【筏子溪水環境改善計畫】

整體計畫工作計畫書

申請執行機關：臺中市政府

中華民國 110 年 5 月

C 段變電所旁河畔先驅林緩衝帶現狀

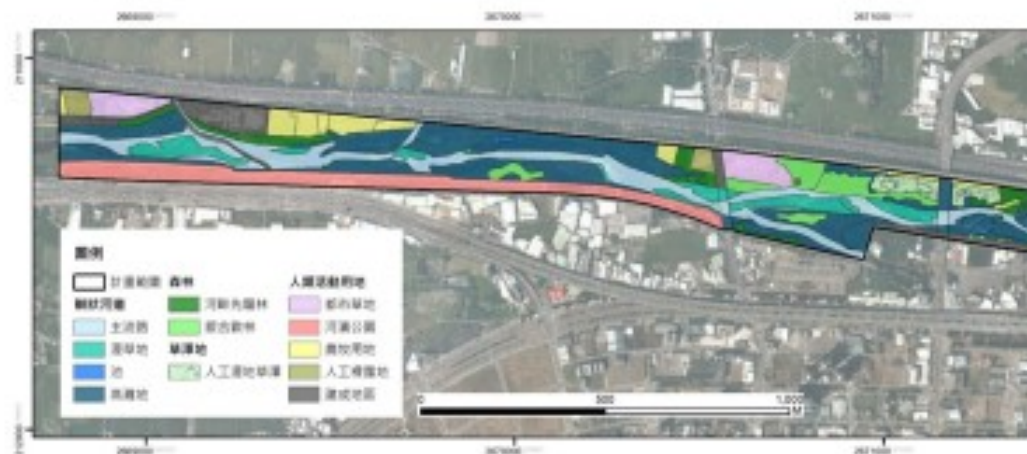
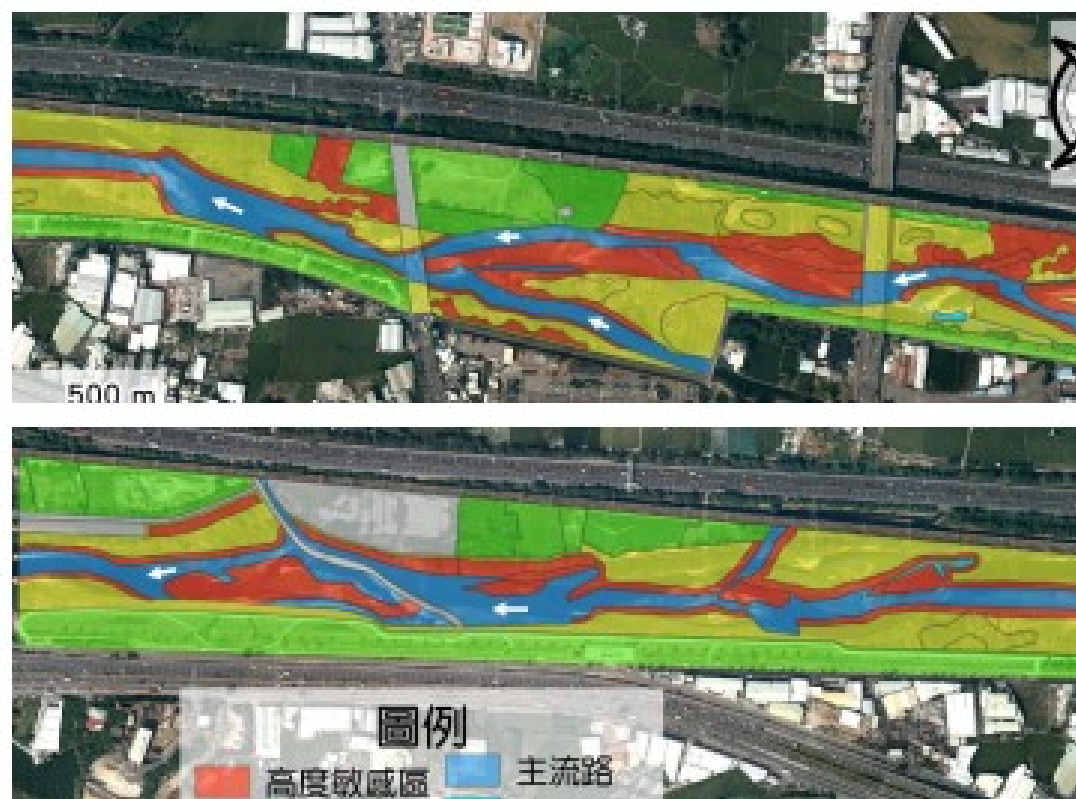
1	臺中市一次變電所旁之河畔先驅林及高灘地，既列為生態敏感區域，工程應嚴格遵守「迴避」策略。另請調查現存鳥類及蝴蝶物種，喬木及灌木選種應配合棲地需求，以營造優質生態環境。	該處先驅林的臨路側 3-4 公尺範圍內為高敏感區的緩衝帶。臨路 3 公尺內之 23 株先驅喬木因樹冠層易與許多電線交雜而有長期修枝需求，為穩定受人為干擾之區域，故劃設為中度生態敏感區。因此，建議可將既有鐵絲網拆除並於緩衝區以軟性工法進行適當營造，藉此優化環教導覽自行車道，間接提升堤岸綠廊及筏子溪生態之民眾關注度。另外，本案已蒐集現地生態資料，喬木及灌木的選種以現地適生為原則。
(四)	水岸花都-軟埤仔溪水域環境景觀營造二期工程	
1	前期水域空間營造相當成功，目前仍維持優美水面。惟部分臨水植栽已枯死，請探討原因，樹種不適、水泥鋪面熱幅射效應或維護不足等因素，並思改善策略，以免事件重復發生，進而影響綠美化成果。	感謝委員指導，本次已將前期呈現需改善或不足之處納入，並改變策略希望能有所改善。
2	為加強生態檢核力道，除依公會要求填附公共工程生態自主檢核表外，另主動辦理水利工程快速棲地生態評估工作，值得肯定。至於工程施工時，亦請辦理工程會勘，以落實生態環境改善工作。	感謝委員肯定，後續各階段將依規落實生態檢核工作。
3	生態浮島，較適合魚類水下棲息利用，不如河中島易形成鳥類棲息處所，策略上請再評估處理。	感謝委員指導，本次提案已修改策略，取消生態浮島之設置。
